原子力規制委員会委員長
田中 俊一 様

2016 年熊本地震を踏まえた川内原発の基準地震動に関する公開質問状(案)

図 2: 原子力安全基盤機構 JNES による M6.5 の左横ずれ断層による地震基盤表面 ($V_s=2600\text{m/s}$) での加速度分布図 (水平方向, 最大値 1340.4cm/s^2) [4] (右横ずれの場合には上下を反転させた分布図になるため, 図 1 における震央距離 約 6km の益城観測点 KMMH16 はこの図で震源断層の右斜め下 300~400 ガルの ▲ の地点に相当する)

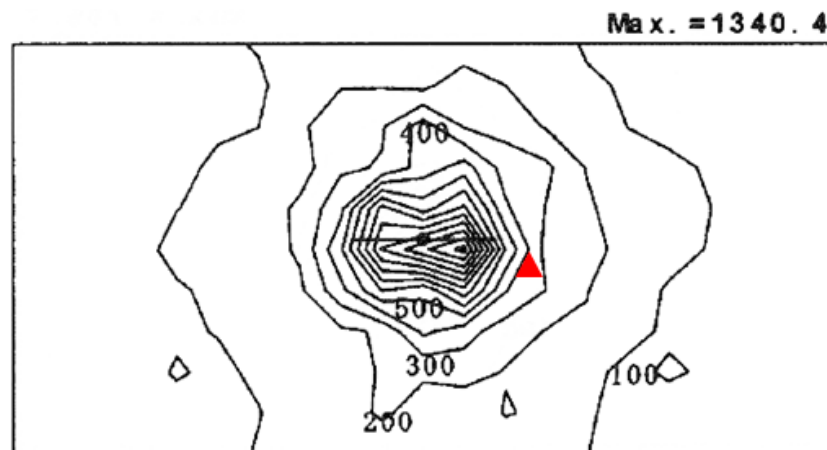
(1) 原子力安全基盤機構 JNES は図 3 の震源断層モデルを使って、M6.5 の左横ずれ断層による地震動解析を行い、図 2 のように、地震基盤表面 ($V_s = 2,600\text{m/s}$) での最大加速度の分布図を求めています。益城観測点とほぼ同じ地震基盤だと言え、この最大加速度はいわゆる「はぎとり波」の最大加速度に相当し、上記の益城観測点での地震観測記録を 2 倍した値に対応します。JNES の断層モデルは左横ずれなので、熊本地震の右横ずれ断層に対応させるには、図 2 の上下を反転させる必要があります。そこで、上下を反転させた図 2 をイメージしながら、図 1 の「14 日 21 時 26 分 M6.5、最大震度 7 (暫定)」の震央位置から東南東約 2.5km に震源断層延長部を想定し¹、益城観測点との位置

関係を測ると、図 2 では右斜め下の 300~400 ガルの位置(▲で表示)に対応することが分かります。益城観測点での水平方向最大加速度(はぎとり波換算)は、NS 方向 470 ガル、EW 方向 350 ガルでしたので、JNES の解析結果と比べて同等以上だと言えます。JNES の解析結果ではこの震源領域での最大値は 1,340 ガルであったことから、今回の熊本地震でも、地震計が震源領域に多数配置されていさえすれば、はぎとり波換算で 1,000 ガルを大きく超え、川内原発のクリフエッジ²をも超える地震動が観測されていた可能性が高いと私たちは考えますが、いかがですか。

図 4: 益城観測点 KMMH16 の地下地震観測記録のはぎとり波 (2 倍化) の擬似加速度応答スペクトルと川内 1・2 号の基準地震動 Ss-1 および耐専スペクトル (水平方向) の比較 (防災研データから長沢が作成)

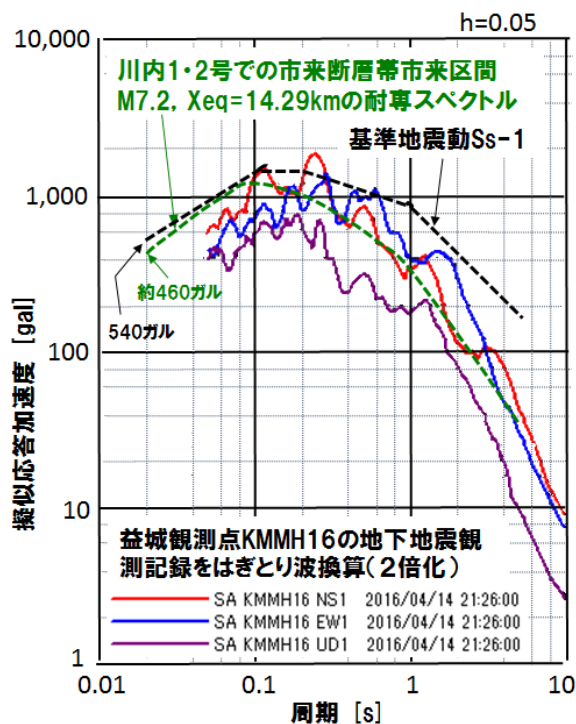
(1) 益城観測点での最大加速度（はざとり波換算）は、NS 方向 470 ガル、EW 方向 350 ガル、鉛直方向 250 ガル、3 成分合成で 520 ガル相当でしたが、これは川内原発の 540 ガルの基準地震動 Ss-1(水平方向)[7] より少し小さめですが、図 4 のように、Ss-1 にかなり近く、周期 0.2 秒付近で一部超えるなどほぼ同等と言ってよいと私たちは考えますが、いかがですか。また、基準地震動を超える地震動が M6.5 というどこで起きても不思議でない小さな地震で、しかも、川内原発と地域性がほぼ等しい九州地域で発生したという事実は極めて重要であり、基準地震動が過小にすぎたことが事実で暴かれたと私たちは考えますが、いかがですか。そ

(2) 図 4 の基準地震動 Ss-1 は市来断層帯市来区間 (M7.2, 等価震源距離 $X_{eq}=14.29\text{km}$ (基本ケース)) の内陸補正なしの耐専スペクトルによって規定されていますが、この耐専スペクトルは約 460 ガルであり [7, 9], 益城観測点での地下地震観測記録はぎとり波はこれを超え、図 4 のように、周期 0.1 秒以下では少し小さくなりますが、周期 0.1 秒以上では耐専スペクトルをかなり上回ると言えます。益城観測点は M6.5 の地震との震央距離が約 6km で、等価震源距離では 13km 程度になり、川内原発における市来断層帯市来区間の等価震源距離にほぼ等しいと言えます。つまり、M6.5 の地震によって、地震規模が 1 桁大きい M7.2 の耐専スペクトルと同等以上の地震動が観測されたことになるのであり、M7.2 の耐専スペクトルが過小にすぎることは明らかだと私たちは考えますが、いかがですか。

図 5: 2008 年岩手・宮城内陸地震 M7.2 の一関西観測点 IWTH25 での地下地震観測記録のはぎとり波 (2 倍化) の擬似加速度応答スペクトル (防災研データから長沢が作成)

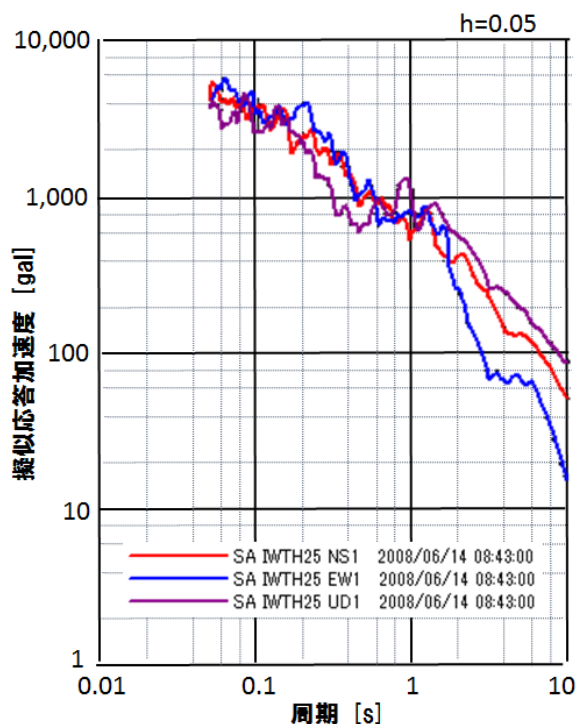
ちなみに、2008 年岩手・宮城内陸地震 M7.2 の一関西 (いちのせきにし) 観測点では地下地震計で NS 方向 837 ガル、EW 方向 718 ガル、鉛直方向 681 ガル、3 成分合成 1078 ガルという大きな最大加速度が得られており、このはぎとり波を防災研 KiK-net の地震データから同様に求めると、図 5 のようになります。これは泊原発の基準地震動策定時に原子力規制委員会の第 210 回会合で検討されたはぎとり波と一致しており、益城観測点の地下地震観測記録に対しても、これと同じ方法で図 4 のはぎとり波を求めています。
